Mission régionale d'autorité environnementale

**Avis en date du 13 juillet 2019  
de la Mission régionale d'autorité environnementale d'Île-de-France  
sur le projet de renouvellement urbain du glacis du Fort de l'Est situé sur la  
commune de Saint-Denis (Seine-Saint-Denis)**

Illustration 5: extrait de la carte stratégique des niveaux sonores - indicateur global  
( Etude d'impact, P.108 volume 2, source : Bruitparif)

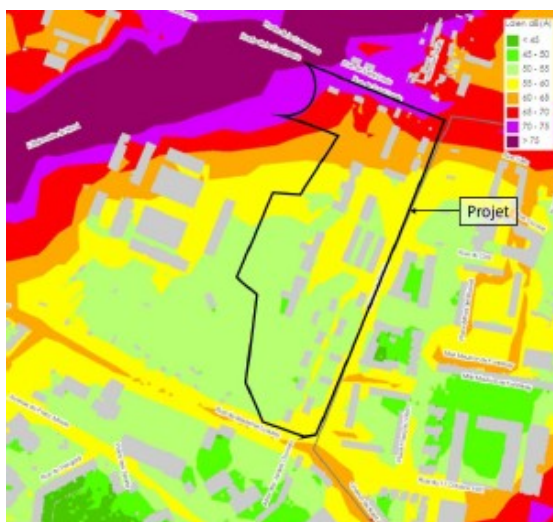
Selon les cartes stratégiques du bruit reproduites dans l'étude d'impact, il affecte principalement le nord du site du projet (Illustration 5), qui présente des zones exposées à plus de 60 dB(A) en Lden<sup>6</sup>, et où un dépassement des valeurs limites de niveau sonore est ainsi constaté, compte tenu notamment de la proximité de l'autoroute A1, classée comme infrastructure de transports terrestres bruyante de catégorie 1<sup>7</sup> par arrêté préfectoral, mais aussi de la RN 185 classée en catégorie 3.

Ce classement impose, pour les nouveaux bâtiments à usage d'habitation situés dans les secteurs les plus soumis aux nuisances sonores (dit « secteur affecté par le bruit » selon les termes de la réglementation) des prescriptions d'isolation acoustique à respecter (bande de 300 m de part et d'autre de la voie en classe 1, et de 100 m en classe 3, la moitié nord du site est située dans ces bandes).

Illustration 6: modélisation des niveaux sonores à 2 m du sol en situation future : à gauche, de jour, à droite, de nuit ( Etude d'impact, volume 2 P.114 et 115)

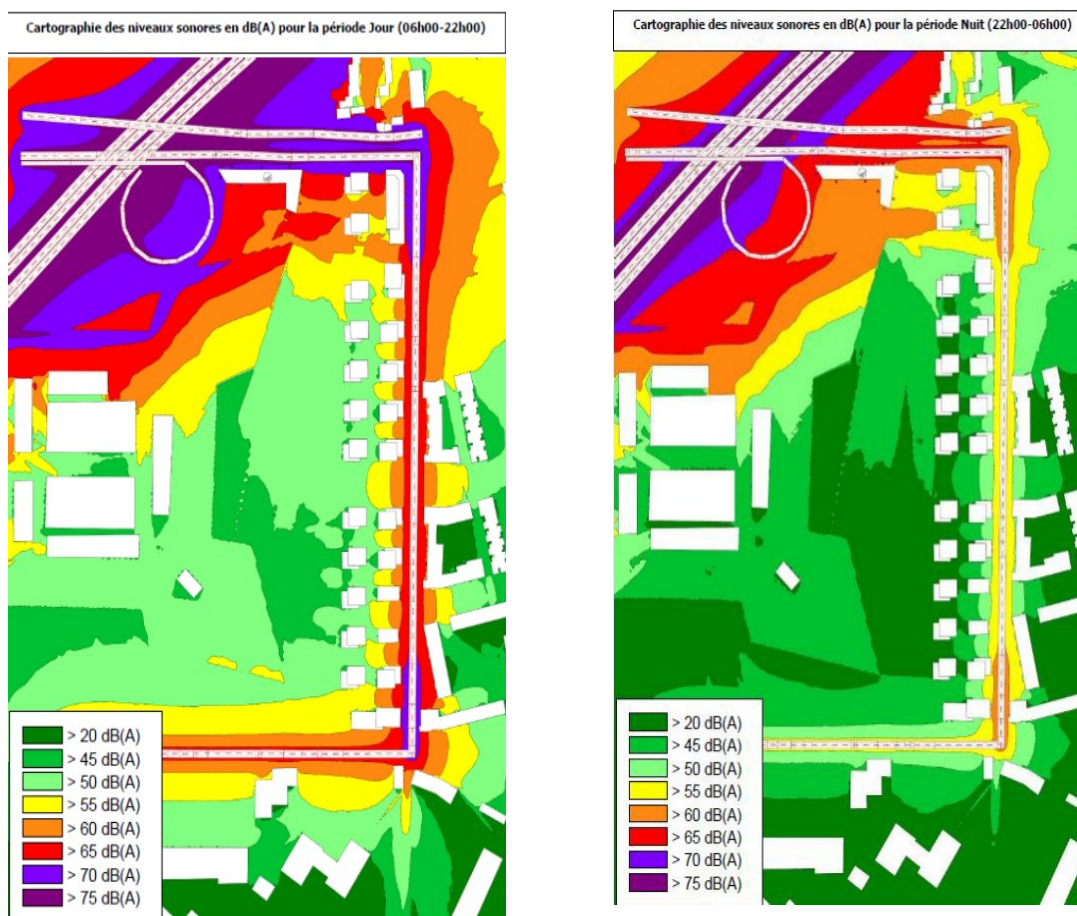
Cette modélisation a mis en évidence (Illustration 6). que tous les bâtiments situés à proximité des voies de circulation et des croisements sont exposés à des seuils supérieurs aux objectifs de qualité de l'OMS pour la valeur cible intermédiaire d'une zone résidentielle en période de nuit en façade des bâtiments, soit 45 dB(A)<sup>8</sup>.

L'étude conclut que « en période diurne, le nord-ouest du projet, ainsi que la limite Nord, la limite Nord-Est et la limite Sud-Est du site sont concernés par des dépassements des seuils réglementaires « Points Noirs du bruit ». En période nocturne, seule la limite nord-ouest du projet est concernée par des dépassements des seuils réglementaires « Points Noirs du bruit » ». La modélisation fait en particulier apparaître des dépassements des seuils réglementaires « point noir du bruit » sur les bâtiments 1, 2 (au sud du site, Lots C5, C1) et surtout 6, 7 et 8 (au nord du site,

La MRAe constate que les études, postérieures à la conception du projet et à la décision portant obligation de réaliser une évaluation environnementale, n'ont pas conduit le maître d'ouvrage à retenir des mesures supplémentaires visant à éviter ou à réduire les nuisances sonores, au-delà du strict respect de l'obligation réglementaire d'isolement des façades, par exemple dans le choix d'implantation des bâtiments.

- **de mieux justifier la conception du projet urbain, notamment l'implantation de logements sur le lot C6 exposé aux bruits cumulés de l'autoroute A1 et de la RN 186 ;**
- **si cette implantation est confirmée :**

- **de rechercher toute mesure d'évitement et réduction de l'exposition au bruit des habitants, complémentaire au respect de la réglementation ;**
- **de mettre en place un suivi dans le temps des niveaux de bruit dans les logements les plus exposés ;**
- **de confirmer la mise en œuvre des niveaux d'isolement et d'agencement des logements recommandés dans l'étude d'impact ;**
- **de vérifier l'adéquation des mesures de protection par une campagne de mesure des niveaux sonores après les travaux de la phase 1, et de les adapter au besoin.**
